Høringssvar - nyt udkast til afgørelse om Energinets indkøb af erstatningskapacitet i DK2

Høringssvar (tilføjelse) mFRR DK2 Ørsted

Figur 1. Energinets forslag – Den lille kurve viser hvor meget reserve Energinet maksimalt kan have aktiveret (i MWh pr time).

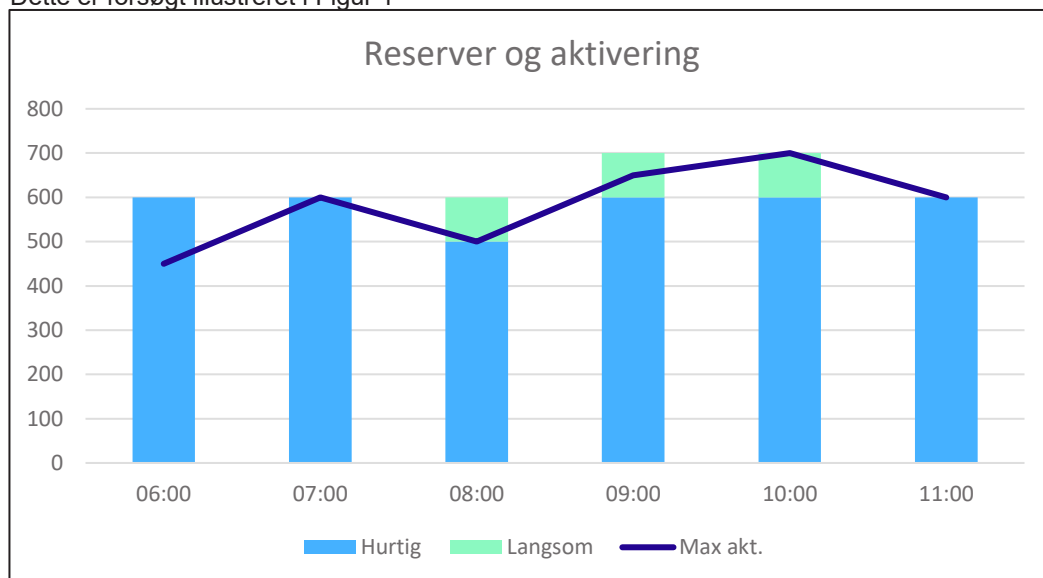
Det undrer os, at når man kræver "3 dobbelt" levering, at man så ikke sikrer sig at den er der i den time man har brug for den. Såfremt der, mod vores anbefaling, fortsat arbejdes med en model med 3 timers indmelding er der dog mindst tre ting der skal justeres:

- 1) Det giver jf. nedenstående eksempel bedre mening at man byder ind i timerne op til levering i stedet for timerne efter levering.
- 2) Energinet må ikke kunne spekulere i at de kun køber langsomme reserver hver 3. time for derved at spare på deres indkøb.
- 3) Aktører der giver bud i flere sammenhængende timer skal ikke levere "3 dobbelt" for alle timer, men kun for den først time (sidste time hvis modellen ikke justeres).

Hvis der er købt 100 MW langsomme reserver i time 8, skal der være bud i time 8, 9 og 10. Men hvis nu der sker et havari kl 6:00, vil man ikke kunne aktivere buddet før starten af time 8. Energinet vil derfor ikke have nok reserver i time 8, mens man har for meget i de efterfølgende timer, hvor der ikke er brug for dem.

Figur 2. Ørsted's forslag – Her vises det hvordan reserven håndteres, hvis der er krav om bud i 2 timer op til leveringstimen.

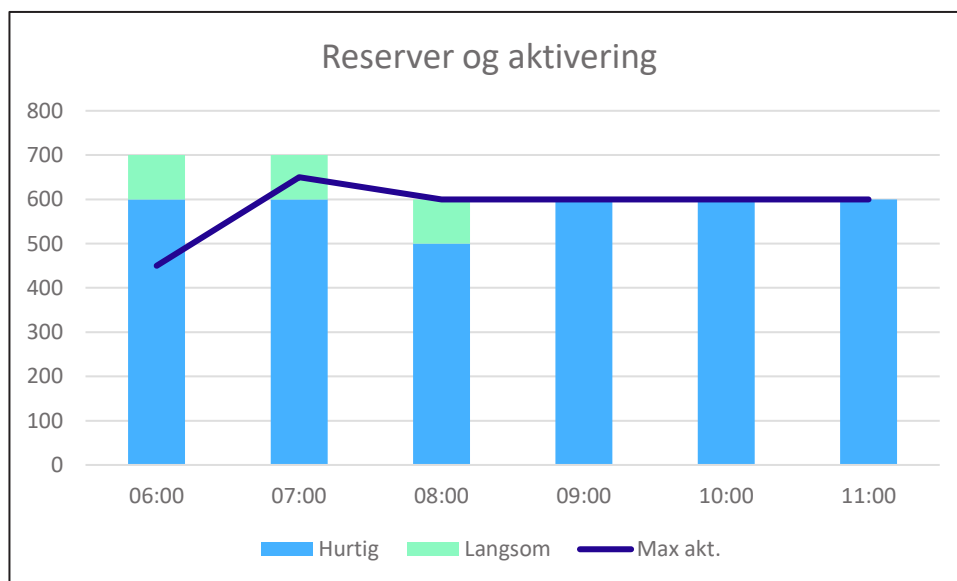
Hvis kravet i stedet er, at der er bud i de 2 timer op til "leveringstimen" vil det være muligt at aktivere den, så den er aktiv i den time, hvor der er brug for reserven. Figur 2 viser dette.

I begge tilfælde vil overindkøbet dog være 2x100 MW(h), men ved figur 2 vil der ikke være timer, hvor der ikke er 600 MW reserver, der kan aktiveres.
